# 灯火装置（車両マスター制御ユニット）のリコールについて

リコール番号4983

# 改善箇所説明図

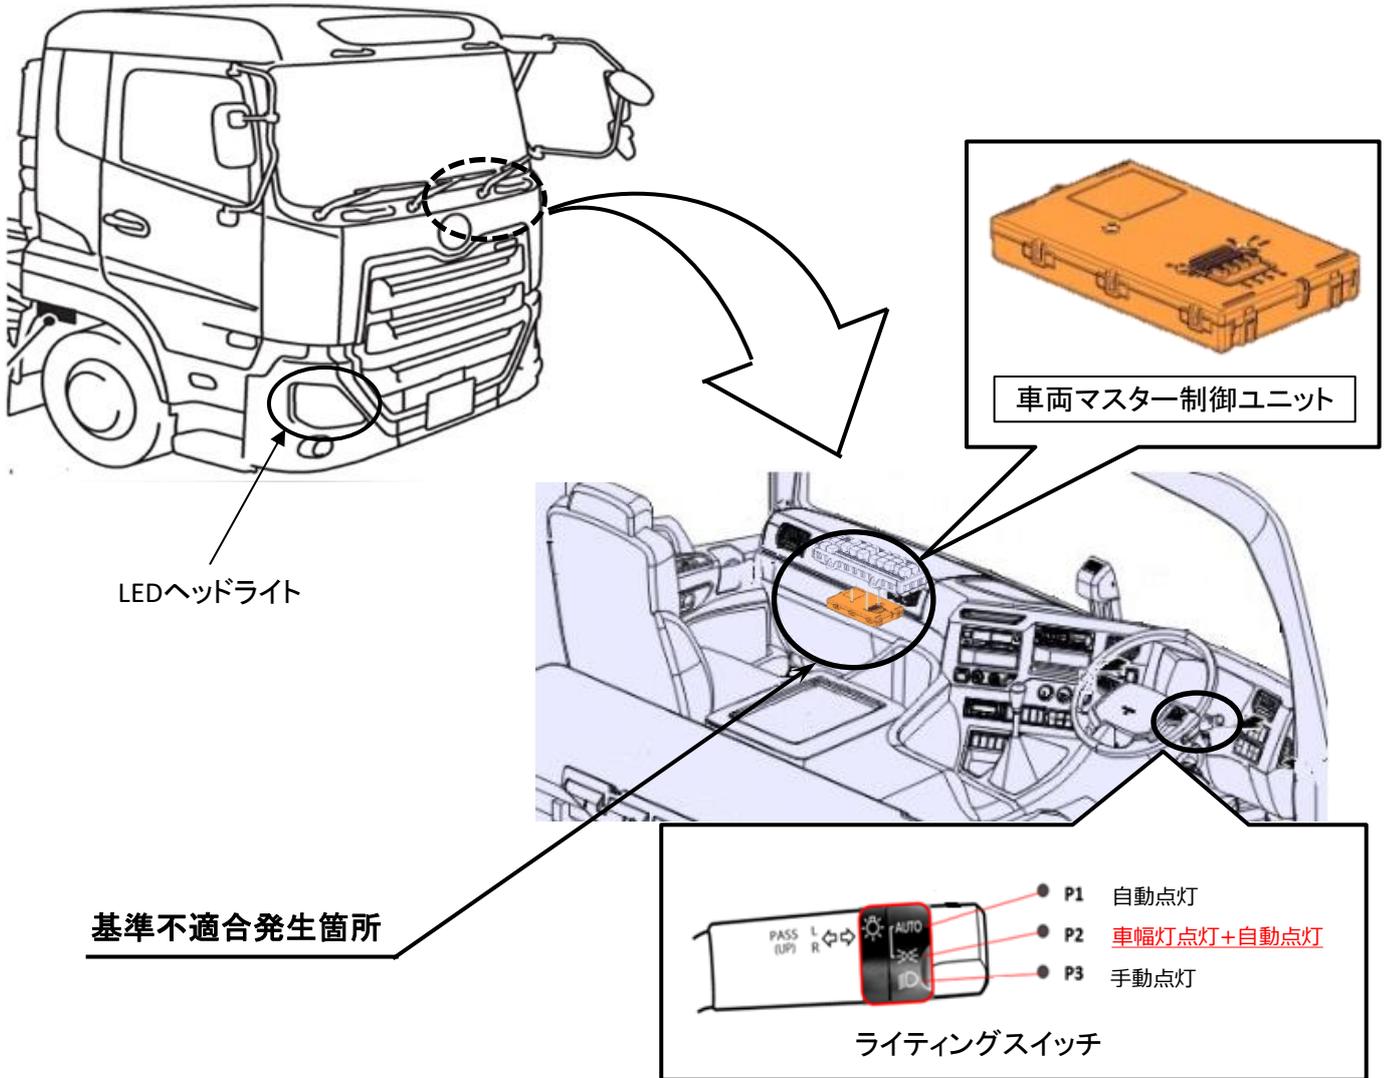
リーフサスペンション仕様車において、車両マスター制御ユニットの自動式前照灯照射方向調整（オートレベライザ）のプログラムが不適切なため、ライティングスイッチの車幅灯点灯+自動点灯位置で前照灯照射方向調整装置が作動しない。そのため、保安基準第32条（前照灯等）で定める要件に満足しない。

全車両、車両マスター制御ユニットの自動式の前照灯照射方向調整プログラムを対策プログラムに修正する。
